RELAZIONE TECNICA

Valutazione preliminare ai sensi dell'art. 6, comma 9 del D. Lgs. 152/2006 relativa al progetto: CUPELLO AMBIENTE S.R.L., AGGIORNAMENTO DISCARICA DI SERVIZIO VASCA N. 3 POLO IMPIANTISTICO C.I.V.E.T.A.

Ottobre 2021

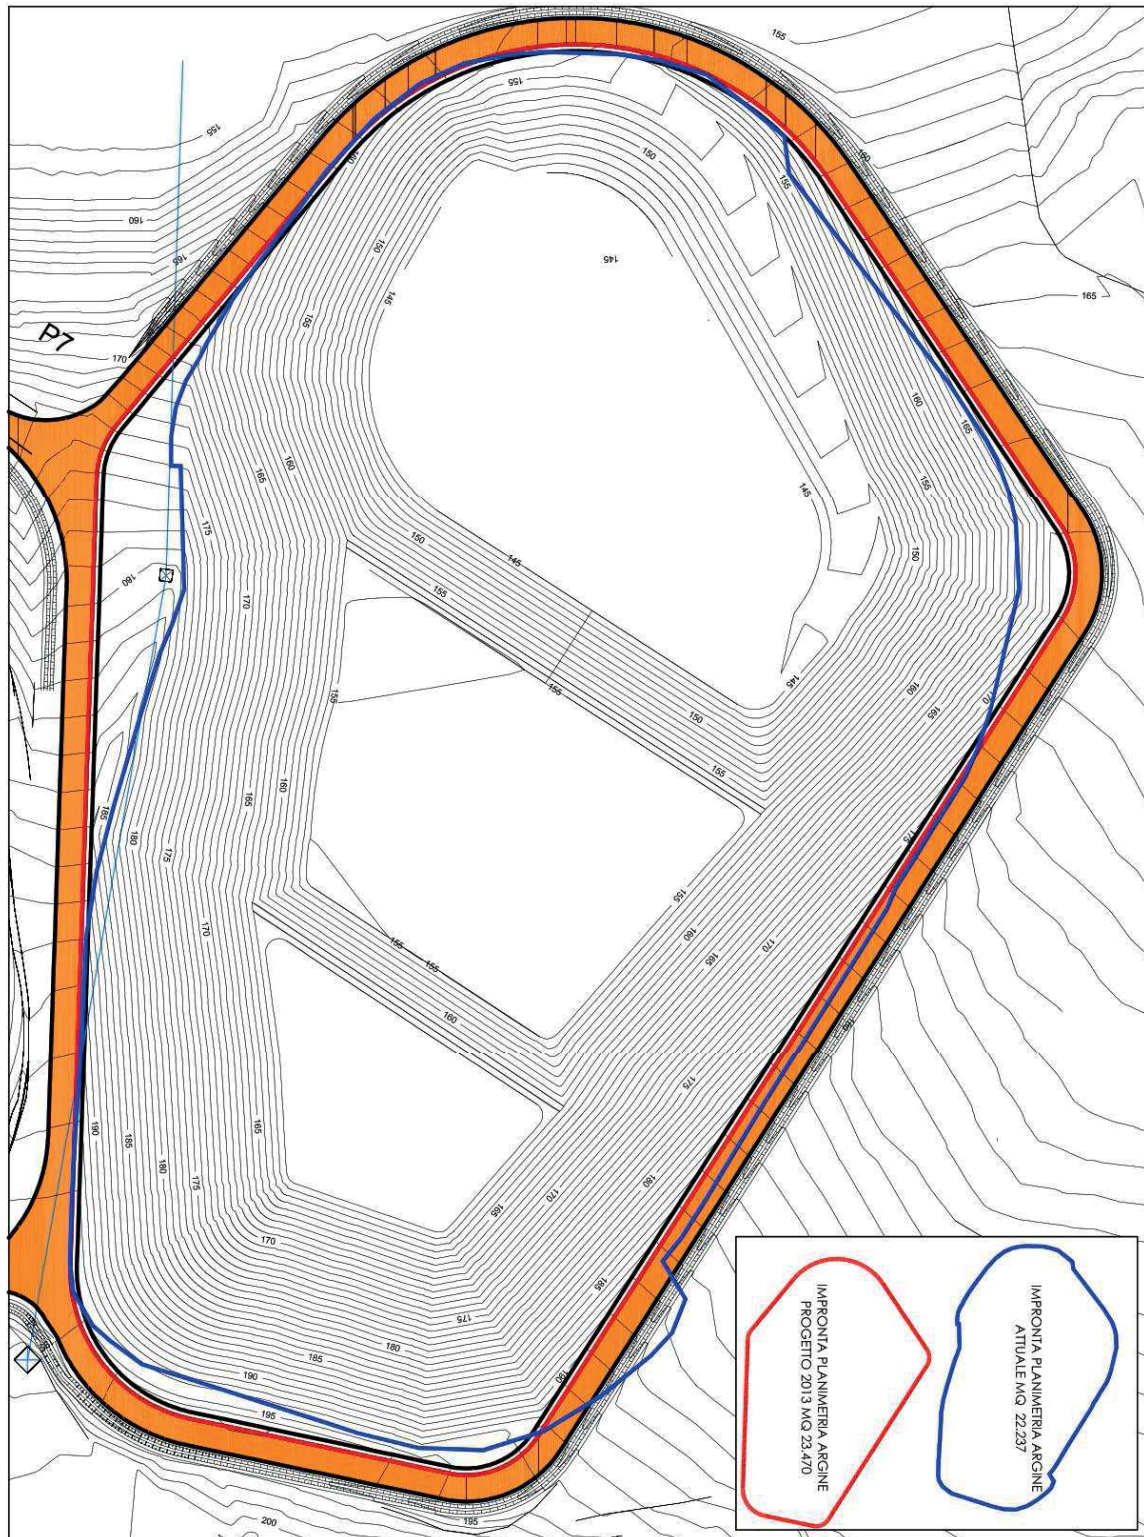
Nella tavola 5A rev. 0 - ottobre 2021 allegata alla richiesta di verifica di assoggettabilità è ben evidenziato l'ingombro planimetrico della vasca di discarica, sì come autorizzata con provvedimento di A.I.A. n. DCP026/02 del 23/07/2015 e la conformazione come costruito attuale. La conformazione planimetrica attuale dell'invaso, leggermente modificata rispetto alla prima proposta progettuale, è stata in ogni caso autorizzata dal SGR della Regione Abruzzo con provvedimento A.I.A. DCP 026/76 del 28/04/2016 nel quale è possibile leggere: “*modifica parziale della viabilità a servizio dell'impianto ed in funzione dei lavori del cantiere*”.

Tale modifica, già classificata dal SGR quale non sostanziale ed autorizzata con DCP026/76 del 28/04/2016, è stata anche necessaria per armonizzare il progetto allo stato dei luoghi e per consentire l'esercizio in via provvisoria del primo lotto di discarica ultimato. In particolare, è stato necessario consolidare ed aggirare 2

tralicci Enel interferenti nonché creare una rampa di accesso all'interno dei lotti 2 e 3 onde evitare interferenze tra il cantiere in corso di esecuzione (scavo lotti 2 e 3) e le attività di smaltimento (lotto 1).

L'impronta planimetrica del corpo della discarica risulta circa 1.233 metri quadrati inferiore rispetto al progetto già esaminato favorevolmente dal CCR-VIA (cfr. giudizio VIA n. 2168 del 14/03/2013) cui è seguita l' AIA n. DCP026/02 del 23/07/2015.

Si riporta, per velocità di riscontro, il particolare della tavola relativa alla sovrapposizione dell'impronta dell'invaso onde agevolmente visionare quanto sopra detto e che, conseguentemente, modifica anche l'andamento della strada perimetrale di servizio.

Sezione n.4

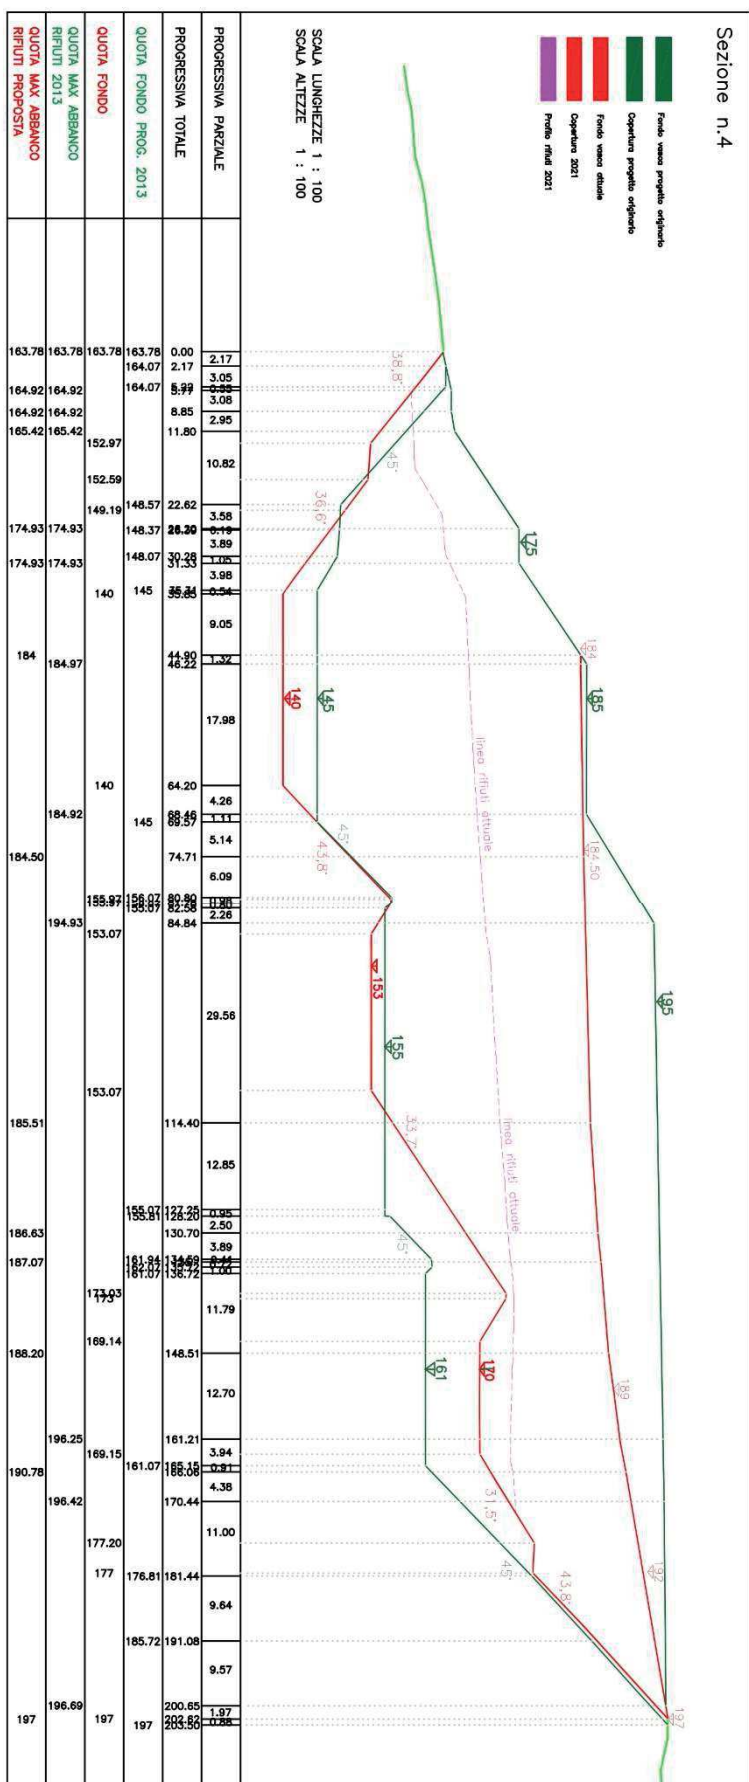
Per quanto attiene alla conformazione altimetrica dell'invaso, la tav. 5B rev. 0 – ottobre 2021 allegata riporta la ricostruzione dello stato attuale in sovrapposizione all'originario progetto approvato con giudizio VIA n. 2168 del 14/03/2013 e successiva AIA DCP026/02 del 23/07/2015. Le quote di fondo scavo indicate, per economia procedimentale, sono le medesime riportate da ARTA nella relazione di sopralluogo del 20 settembre 2021.

Come chiarito anche in occasione delle precedenti verifiche CCR-VIA, le pareti dell'invaso sono state modificate durante la costruzione a seguito di approfondimenti di natura geotecnica, andando a riguardare pertanto soltanto le parti di opera non ancora realizzate.

- le attuali inclinazioni di ciascuna delle sponde sommitali di diversa estensione ed inclinazione, risultano realizzate con angoli inferiori a quella ad unica estensione ed inclinazione costante a 45 gradi esaminata favorevolmente dal CCR-VIA (giudizio VIA n. 2168 del 14/03/2013);
- l'inserimento di un piano intermedio fra le 2 sponde sommitali realizzate ha consentito, riducendo delle forze che tendono a provocare instabilità/rottura, di incrementare consistentemente il precedente coefficiente di sicurezza di stabilità dei versanti che, pur chiaramente inferiore, era stato valutato ed approvato come sufficiente sempre dal predetto Giudizio VIA n. 2168 del 14/03/2013.

Al fine di ottemperare a quanto richiesto da ARTA, ovvero: *“l'aggiornamento progettuale ed autorizzativo risulta necessario anche in prospettiva di un corretto calcolo dei volumi dell'invaso e soprattutto per l'individuazione della conformazione finale della discarica, per le successive verifiche sulle quote altimetriche di chiusura [...]”*, il profilo di colmata finale della discarica viene riproposto nel rispetto dei quantitativi massimi abbancabili già autorizzati con giudizio CCR-VIA n. 2168 del 14/03/2013, ovvero 450.000 metri cubi, e non già di quanto autorizzato dal SGR con variante non sostanziale prot. DCP026 n. 139234 del 24/05/2017 (517.000 metri cubi). Sulla medesima tavola sono riportate in maniera rigorosa le quote assolute di abbancamento dei rifiuti a discarica esaurita, prima dell'esecuzione del capping finale.

Si riporta, per velocità di riscontro, il particolare della sezione longitudinale con evidenziato quanto sopra detto.

Relativamente al profilo finale a discarica esaurita aggiornato ad ottobre 2021, come è possibile vedere nel particolare che precede, risulta complessivamente inferiore rispetto al progetto già esaminato favorevolmente dal CCR-VIA (cfr. giudizio VIA n. 2168 del 14/03/2013) ed autorizzato con AIA n. DCP026/02 del 23/07/2015.
